Re: PI.- **ANGLO AMERICAN SERVICES UK LIMITED**-Solicitud de Patente de Invención para " **DEPOSICIÓN DE RELAVES**".-Expediente número **NC2020/0002603.-**

2. Así, y con el fin de responder las objeciones expuestas por el Señor Examinador en el Concepto Técnico correspondiente al Oficio N° **520** en relación con la claridad del capítulo reivindicatorio y el nivel inventivo de la presente solicitud, me permito dirigir su atención a las siguientes modificaciones y argumentos técnicos por medio de los cuales, no sólo se superan completamente dichas objeciones, sino que además se establece de manera incontrovertible la patentabilidad de la solicitud en estudio.

FIG-4

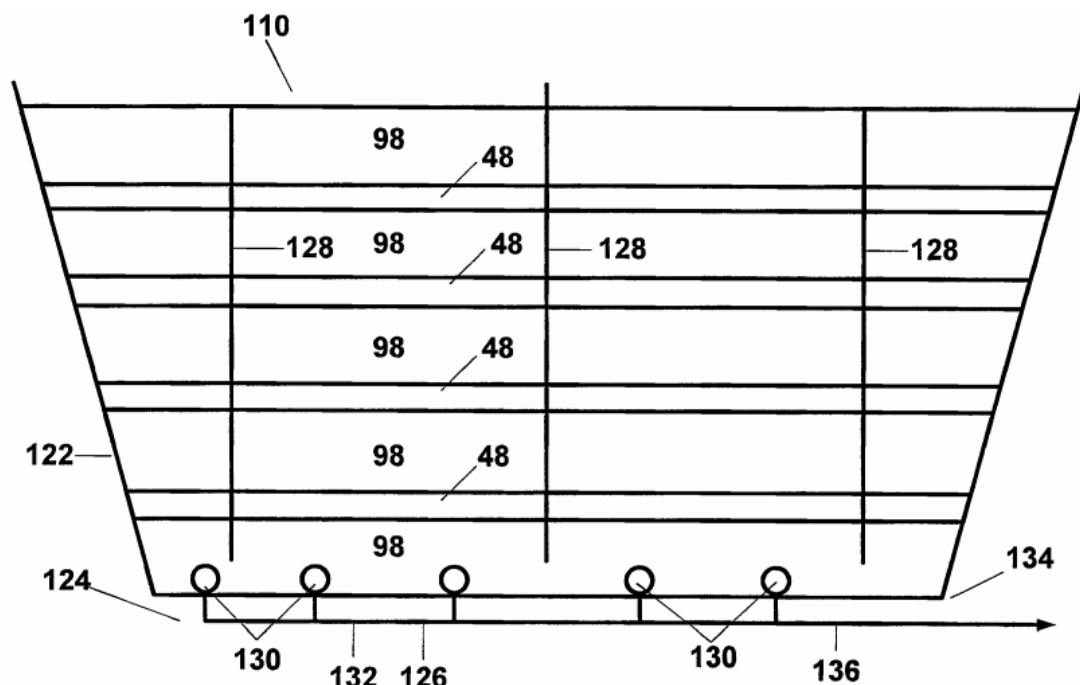
Adicionalmente, la estructura de D1 está contenida en un estanque (122) de paredes impermeables, donde el agua se drena hacia abajo a través de una rejilla (126) asistida por drenajes verticales (128), donde las capas de relaves finos (48) son menos espesas que las capas de relaves gruesos (98), con una relación menor a aproximadamente 0,5:1, y donde las capas de relaves tienen un espesor de aproximadamente 1m.

En vista de estas características, queda claro que el método y la estructura de D1 se basan predominantemente en el drenaje de agua hacia abajo y desde la base de la estructura, y que las capas gruesas están contenidas por los lados de la estructura (es decir, por el estanque), lo que evita el flujo de aire cuando se sella la estructura al agregar la siguiente capa de relaves. Esto implica que el flujo continuo del agua de los relaves se ve limitado por la presión intersticial creada por el peso de las capas de relaves, por lo que el estanque, y por ende la estructura de D1, está diseñado para contener el agua, y no hay intención de que haya un flujo de agua, o de aire, a través de los lados de la estructura.
